"PROMAK" - BIURO PROJEKTOWO-INWESTYCYJNE		Skala: 1:500	
Nazwa opracowania: PRZYŁĄCZE KANALIZACJI SANITARNEJ INSTALACJA KANALIZACJI SANITARNEJ Łódź, ul. SOPOCKA 18		Data: 02.2013	
Tytuł rysunku: Plan zagospodarowania terenu		Nr rys. 1	
Autor projektu: mgr inż. Magdalena Koralewska		Podpis: 	
nr upr.bud. LOD/0336/P00S/05		Data: 02.2013

OPINIA NR 782/2013
uzgodnienia dokumentacji projektowej

Zespół Uzgadniania Dokumentacji Projektowej uzgadnia lokalizację obiektu:
PRZYŁĄCZE KANALIZACJI SANITARNEJ W UL. EWANGELICKIEJ

Zespół Uzgadniania Dokumentacji Projektowej uzgadnia lokalizację obiektu:
ANEKS DO PROJEKTU ZUDP-782/13 PRZYŁĄCZA KANALIZACJI SANITARNEJ

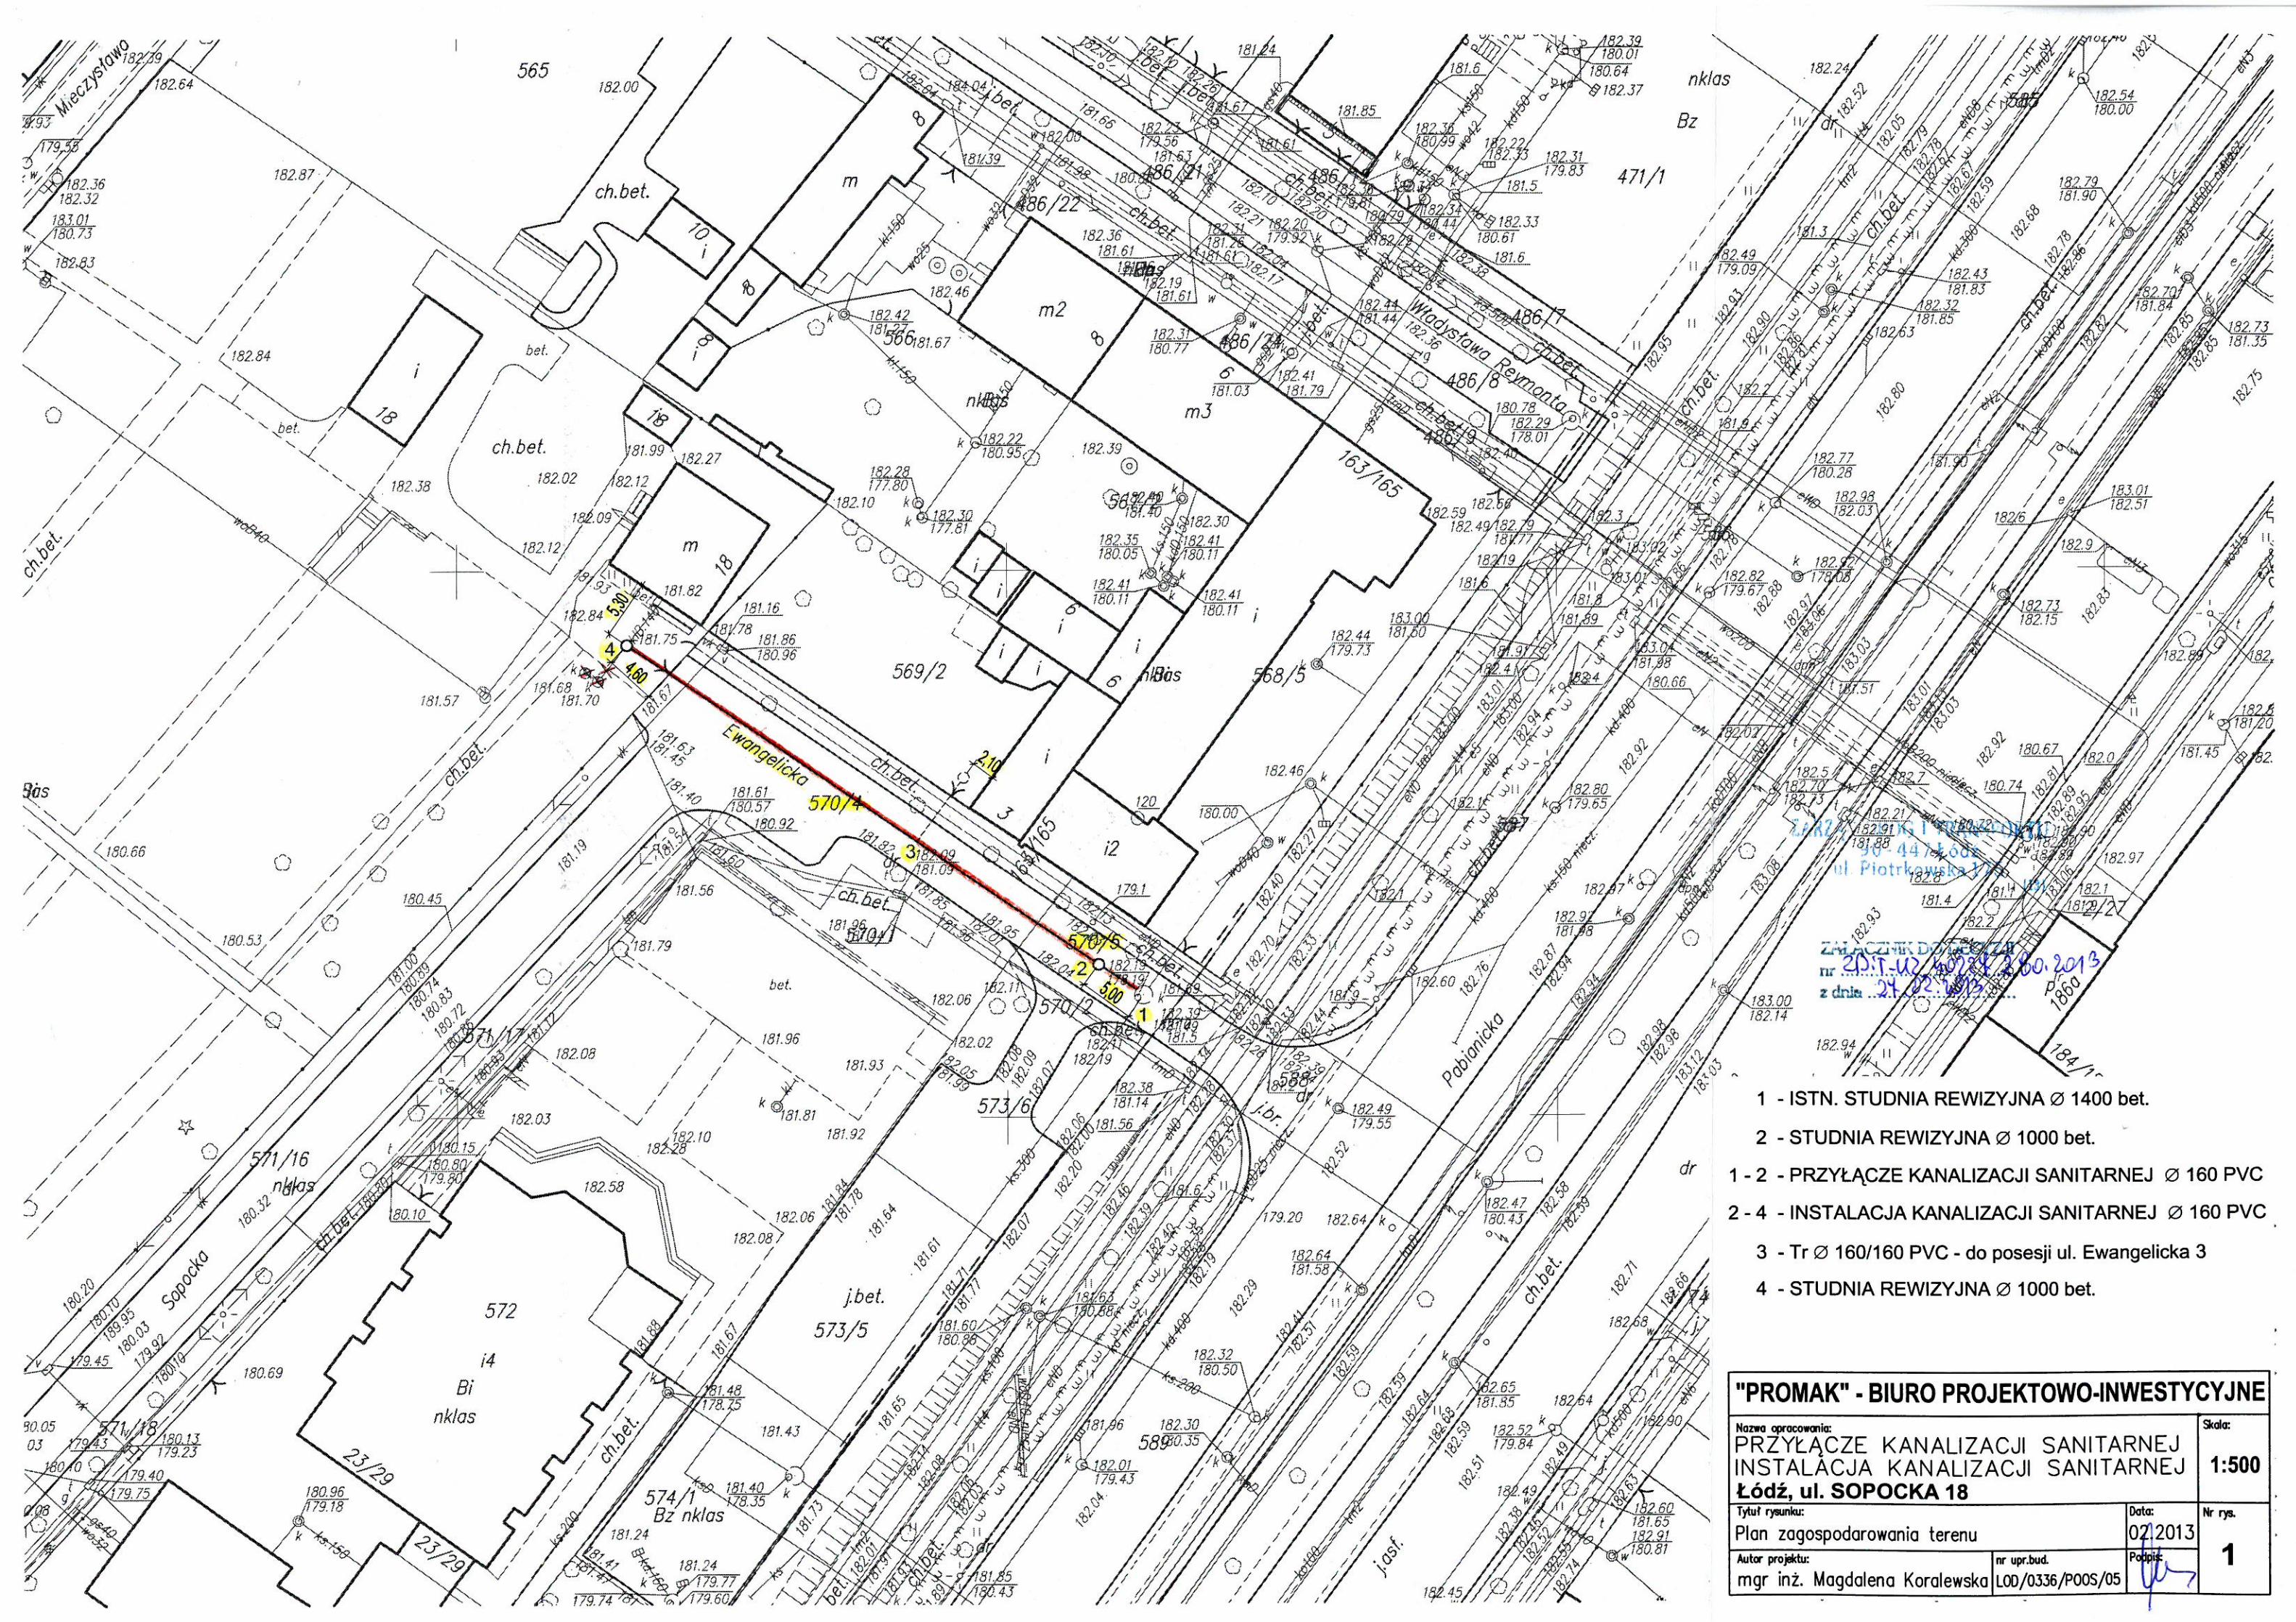
1. W rejonie istniejącego uzbrojenia podziemnego wykopy prowadzić ręcznie z zabezpieczeniem.
2. TOYA Sp. z o.o. - w miejscach skrzyżowań i zbliżeń z siecią telekomunikacyjną roboty prowadzić
ręcznie pod nadzorem upoważnionych przedstawicieli TOYA Sp. z o.o. O terminie rozpoczęcia
inwestycji należy poinformować z 7-dniowym wyprzedzeniem Dział Inwestycji TOYA Sp. z o.o.
Łódź, ul. Łąkowa 29. (S.Smolarz)

Amelisa do projektu 2009-782/13 figurę kandydacji sanitarniej
Łódź, ul. Sopotka 18

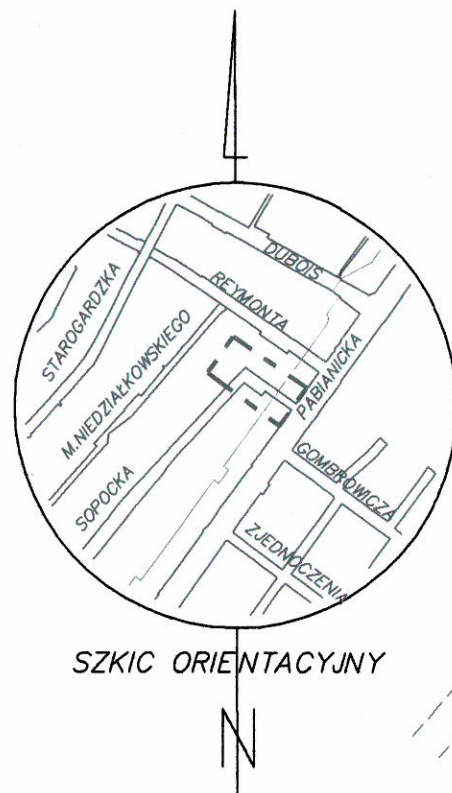
1. W rejonie istniejącego uzbrojenia podziemnego wykopy prowadzić ręcznie z zabezpieczeniem.
2. ZARZĄD DRÓG I TRANSPORTU - w zakresie lokalizacji przyłączy projekt należy uzgodnić z zarządcą drogi. (A.Juszczuk)
3. TOYA Sp. z o.o. - w miejscach skrzyżowań i zbliżeń z siecią telekomunikacyjną roboty prowadzić ręcznie pod nadzorem upoważnionych przedstawicieli TOYA Sp. z o.o. O terminie rozpoczęcia inwestycji należy poinformować z 7-dniowym wyprzedzeniem Dziale Inwestycji TOYA Sp. z o.o. Łódź, ul. Łąkowa 29. (S.Smolarz)
